福島第一原子力発電所 特定原子力施設に係る実施計画 変更認可申請書

2号機既設原子炉水位計装配管を活用した原子炉圧力容器内部調査に伴い、下記の通り変更を行う。

## 2号機既設原子炉水位計装配管を活用した原子炉圧力容器内部調査について

X-28-c ペネ位置 (平面) 図 (概略)

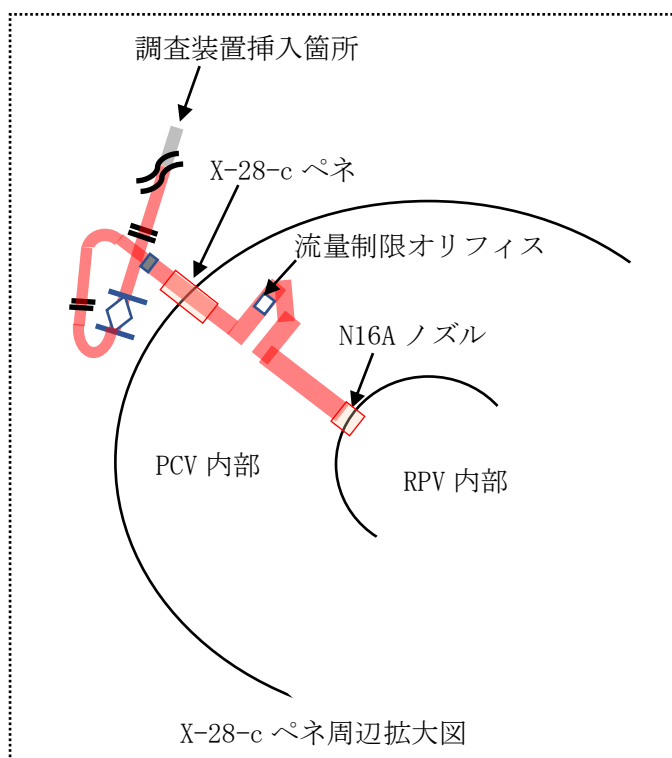
福島第一原子力発電所2号機における原子炉圧力容器内の調査は、原子炉圧力容器内へ通じる原子炉格納容器貫通部 X-28-c ペネトレーション（以下 X-28-c ペネ）（別添－1）より、調査装置を挿入し、配管内障害物（流量制限オリフィス内径φ6.4mmなど）を経て原子炉圧力容器 N16A ノズルから炉内へアクセスし、構造物の映像取得、線量測定を行う。

X-28-c ペネ配管切断時のバウンダリ概略図 (配管凍結)

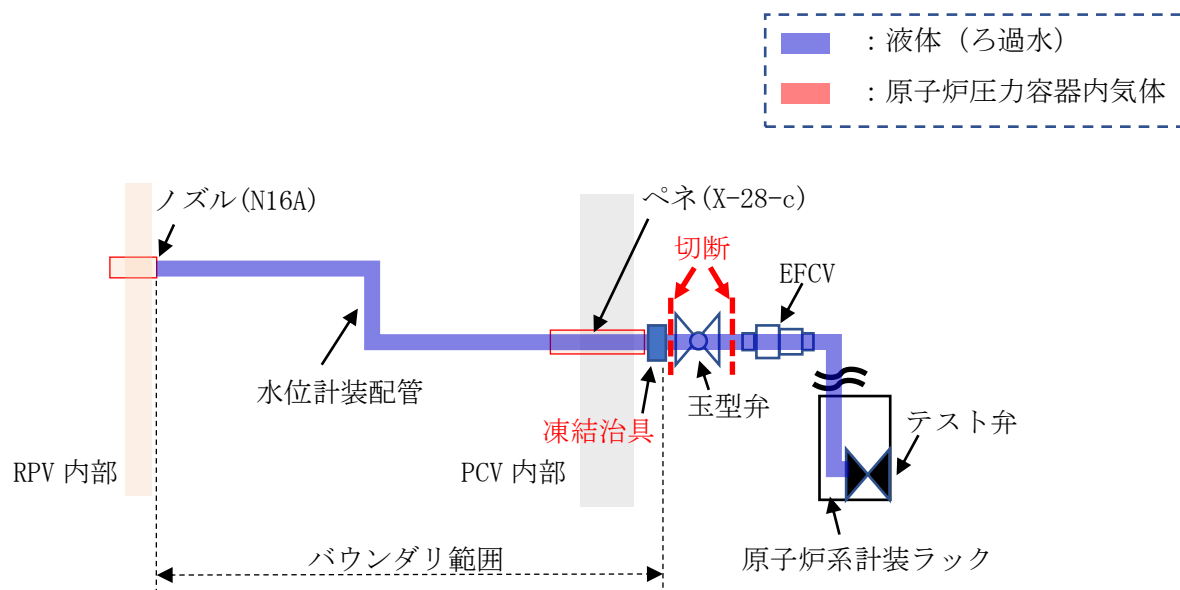
原子炉圧力容器内部にアクセス可能な原子炉水位計装配管から調査装置を挿入するために X-28-c ペネ部の配管を切断し、調査装置が挿入可能でかつ、調査後のバウンダリとなる新設バウンダリ弁、配管、フランジを設置する。取り付けは作業員の被ばく低減などを考慮し、ストラブカップリングによる接合を行う。配管切断位置としては、調査装置が玉型弁及び過流量逆止弁（以下、EFCV）を通過することが困難であることから、X-28-c ペネ側にある玉型弁の上流側を切断する。その際、外部への原子炉圧力容器内気体の放出防止を目的として、切断する玉型弁の上流側に原子炉系計装ラック側から水を張り、配管内部を凍結治具で凍結させ切断作業を行う。（別添-2）

挿入スプール接続時のバウンダリ概略図 (新設バウンダリ弁)

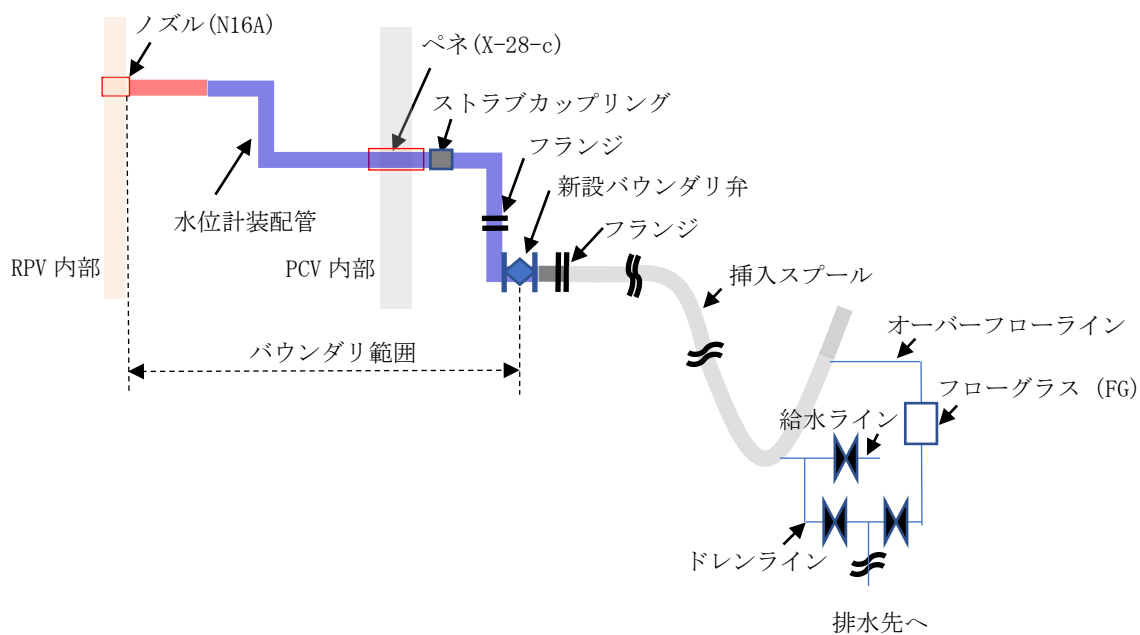
新設バウンダリ弁を閉めた状態で、新設バウンダリ弁下流のフランジに挿入スプールの接続し、漏えい確認を実施する。（別添-3）

調査中 (挿入時) のバウンダリ概略図 (挿入スプールのUシール (水封))

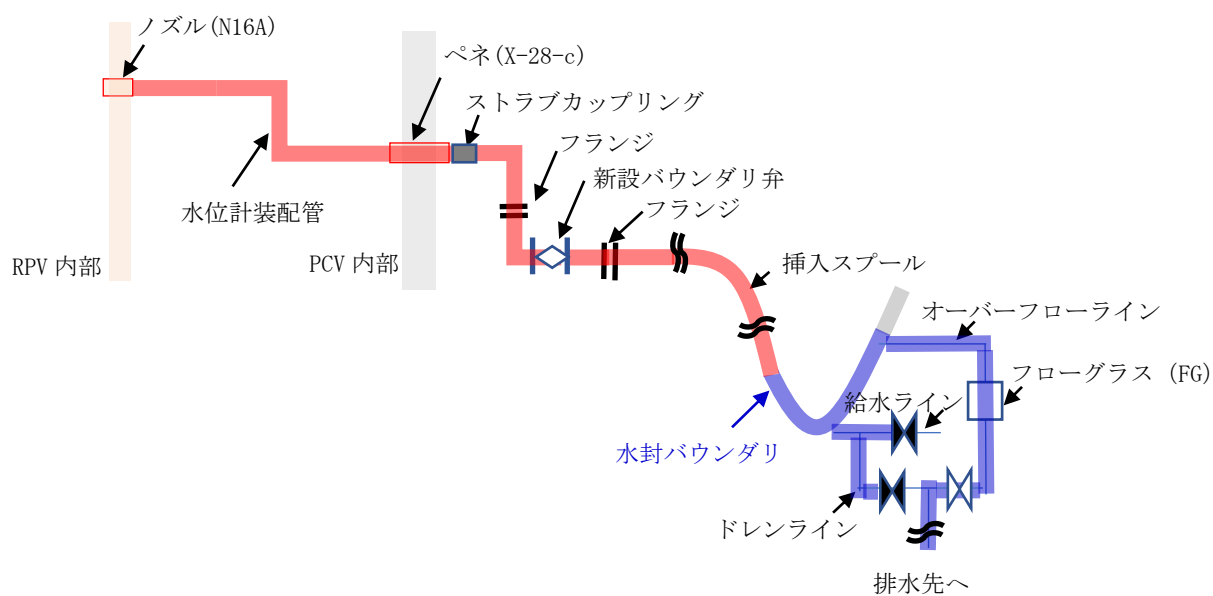
原子炉圧力容器内気体の放出防止を目的として、水封によるバウンダリを構築する。（別添-4）その後、作業架台の上から調査装置及び挿入用ガイド管を人力で挿入し、原子炉圧力容器内部を調査する。（別添-5）

調査中 (引抜時) のバウンダリ概略図 (挿入スプールのUシール (水封) )

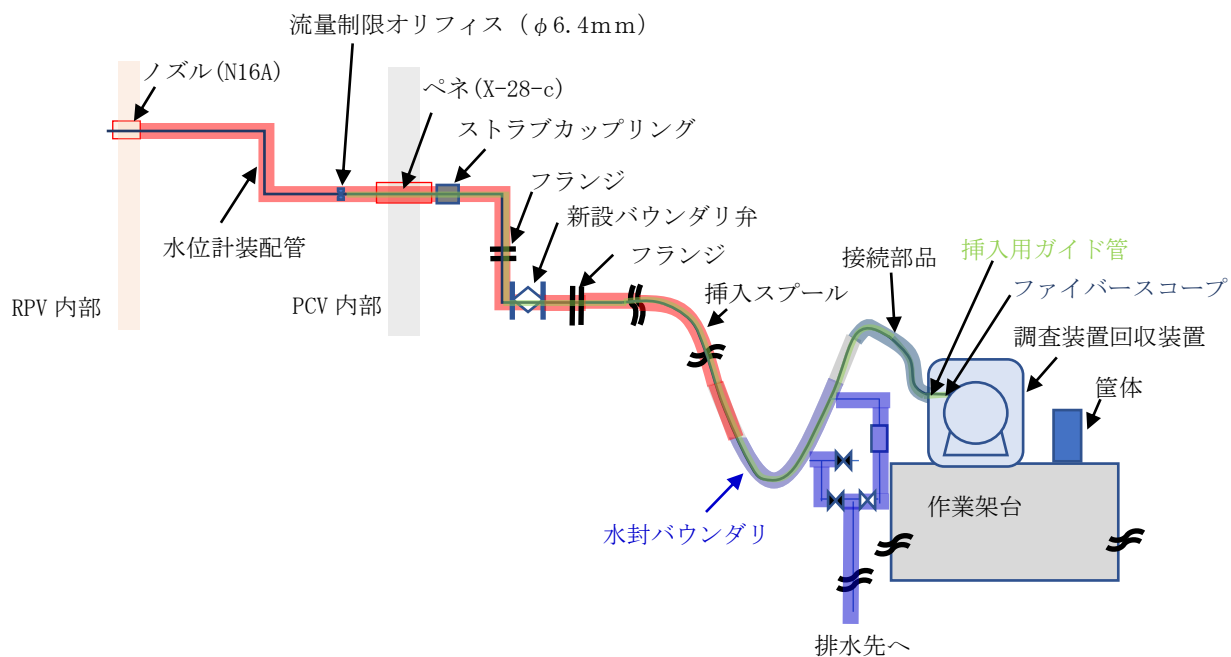
調査装置の引抜時は、挿入スプールの調査装置回収装置を取り付け、汚染拡大防止措置を講じる。（別添-6）

調査後のバウンダリ概略図 (新設バウンダリ弁)

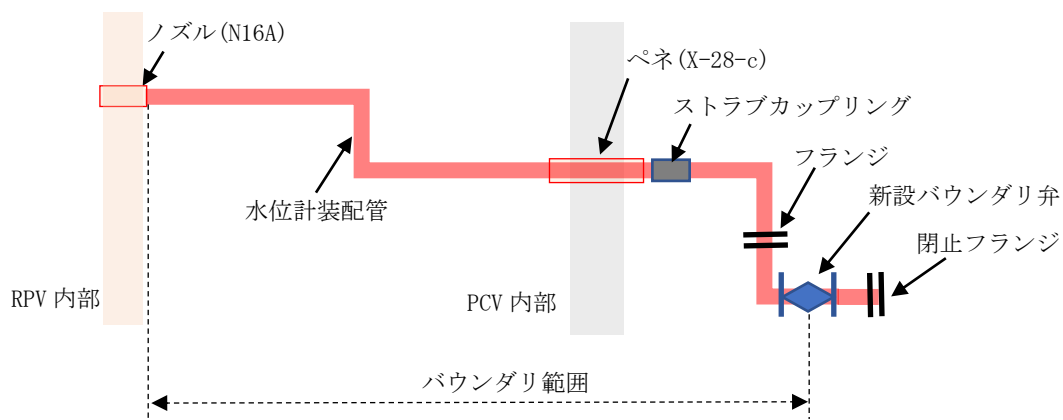
新設バウンダリ弁下流に閉止フランジを取り付ける。（別添-7）

X-28-c ペネの構造変更に伴う原子炉格納容器バウンダリとなる箇所を（別添一7）に示す。シール部は、現状の原子炉格納容器内圧力を考慮するとともに作業上、水頭圧力がかかる部分については、その水頭圧を考慮した設計を行い、必要な強度を有するものとする。
